TRANS/WP.29/722  
3 mai 2000

PROJET DE COMPLÉMENT 3 À LA SÉRIE 03 D'AMENDEMENTS  
AU RÈGLEMENT No 44

(Dispositifs de retenue pour enfants)

Figure 1 : Bloc mannequin P10 tronqué  
Matériau : EPS (40 à 45 g/l)

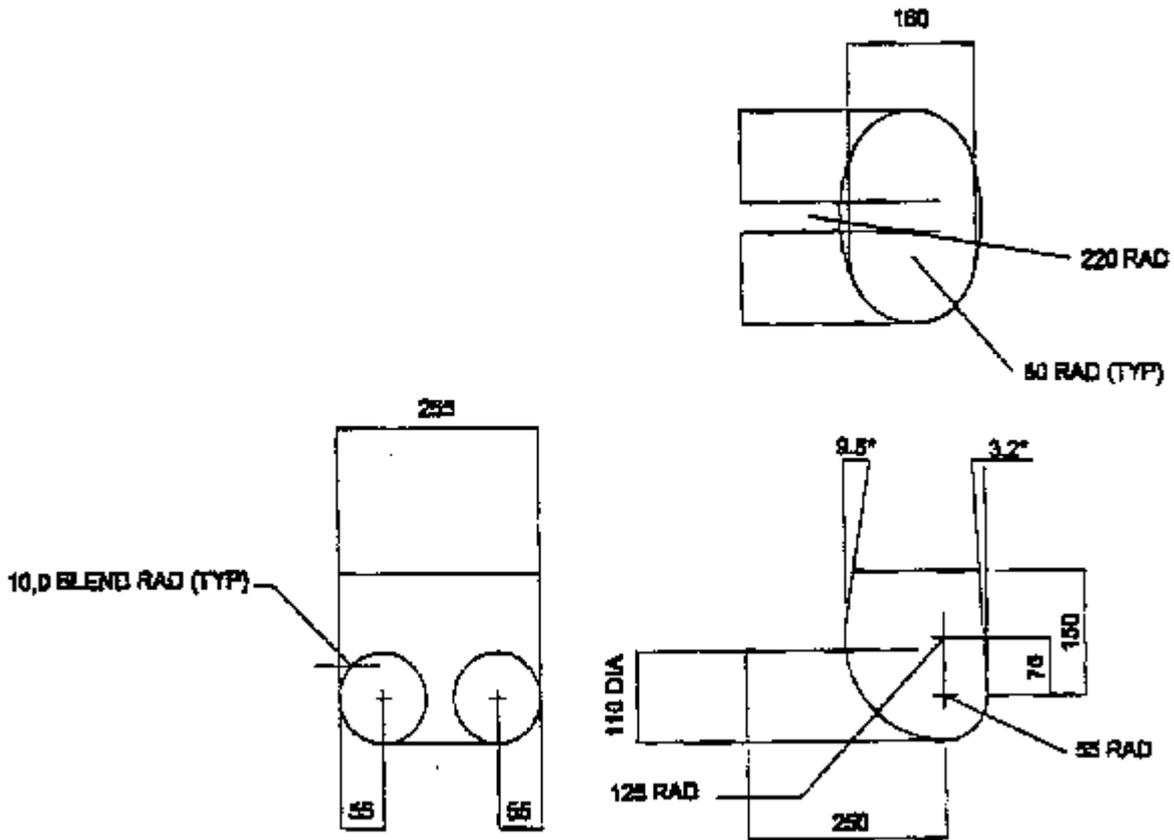
Insérer une nouvelle annexe 22, ainsi conçue :

"Annexe 22

ESSAI DU BLOC DU TRONC INFÉRIEUR

"8.1.4. Dispositif de retenue de coussins d'appoint

Placer un tissu de coton sur la surface du siège de la banquette d'essai. Placer le coussin d'appoint sur la banquette d'essai, placer le bloc du tronc inférieur de la façon décrite sur la figure 1 de l'annexe 22 sur la surface du siège, fixer et tendre la ceinture de sécurité pour adultes à trois points comme il est prescrit à l'annexe 21. Avec un morceau de sangle de 25 mm de large ou d'une bande semblable fixée autour du coussin, appliquer une charge de  $250 \pm 5$  N dans le sens de la flèche A, voir annexe 22, figure 2, alignée sur la surface du siège de la banquette d'essai."
